ZP.271.19.2022

postępowanie o udzielenie zamówienia publicznego pn.:  
Rozwój zielonego transportu publicznego w mieście Szczecinek poprzez zakup 5 autobusów  
o napędzie elektrycznym wraz z ładowarkami

### Wyjaśnienia treści specyfikacji warunków zamówienia

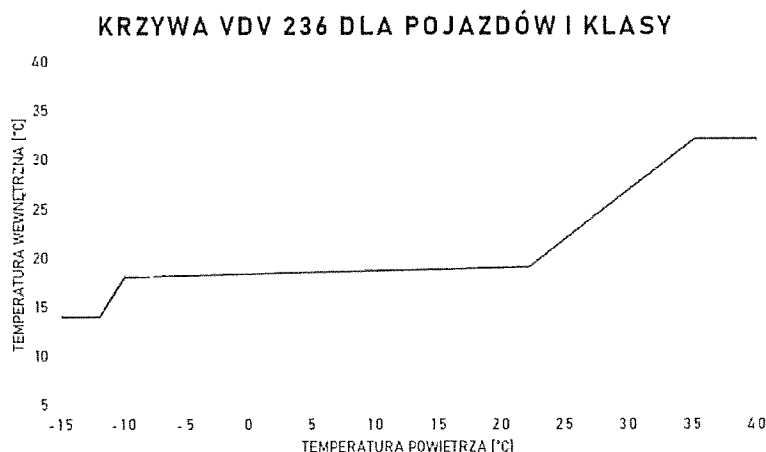
W Załączniku - „OPIS PRZEDMIOTU ZAMÓWIENIA OPZ w punkcie 16 Klimatyzacja ppkt 4 i ppkt 7 Zamawiający umieścił następujące wymogi

Prosimy o dopuszczenie rozwiązania opartego na krzywej komfortu klimatycznego dla pojazdów klasy pierwszej opisywanej przez normę VDV 236. Krzywa VDV 236 jest standardem stworzonym dla rynków europejskich opisującym krzywą komfortu klimatycznego dla autobusów miejskich. Jest to norma uwzględniająca również zapotrzebowania oraz wyzwania związane z wykorzystaniem pojazdów elektrycznych. Dzięki zastosowaniu krzywej VDV 236 możliwe jest:

Krzywa VDV 236 dla pojazdów I klasy przedstawiona jest poniżej.

Tak, Zamawiający dopuszcza zastosowanie rozwiązania automatycznego sterowania klimatyzacją przez zastosowanie krzywej komfortu klimatycznego.
